改善箇所説明図

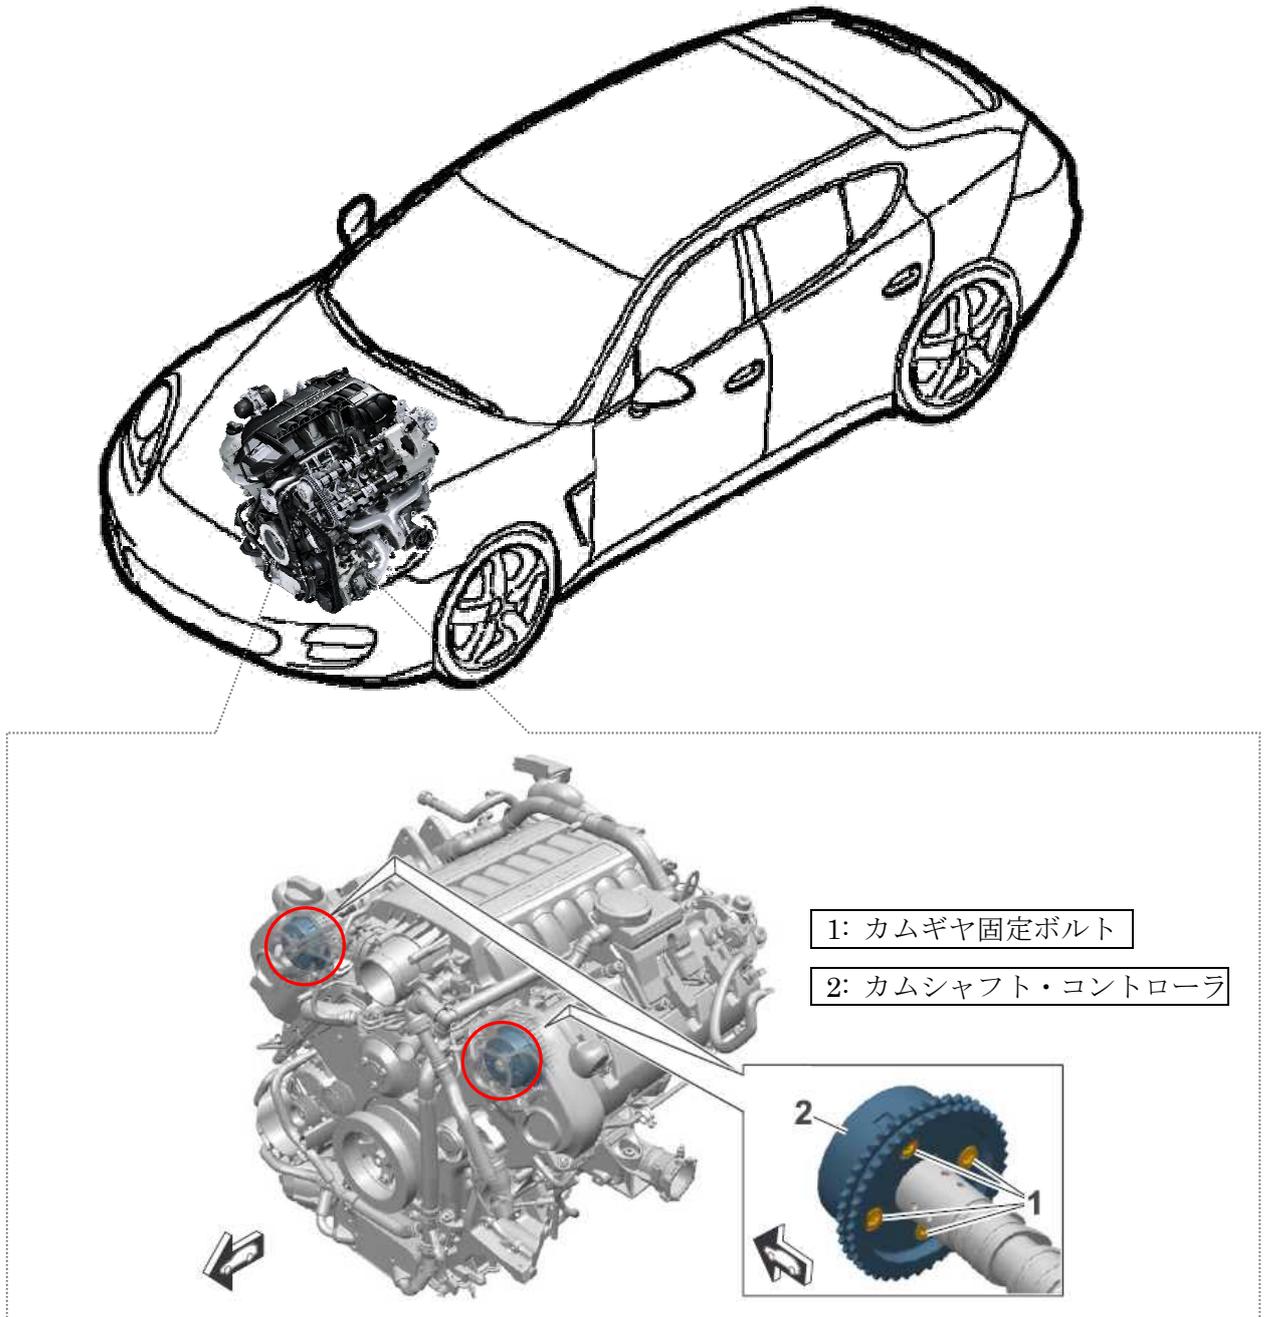
基準不適合発生箇所

原動機のカムシャフト・コントローラにおいて、カムギヤを固定しているボルトのボルトヘッド厚みの設計値が不適切なため、締め付け時に当該ボルトが損傷しているものがある。

そのため、カムギヤの固定が緩むことで異音や点火タイミングずれによるエンジン不調が発生し、そのままの状態で使用を続けると、最悪の場合、カムギヤの固定が外れてエンストして再始動不能となるおそれがある。

改善措置の内容

全車両、カムシャフト・コントローラのカムギヤ固定ボルトを対策品に交換する。

ボルトに緩みが発生している場合には、当該カムシャフト・コントローラを対策品に交換する。

ボルトの破断が発生している場合には、エンジン内部を点検し、必要な修理を行う。全車両、カムシャフト・コントローラのカムギヤ固定ボルトを新品に交換する。ボルトの破断が発生している場合には、エンジン内部を点検し、必要な修理を行う。
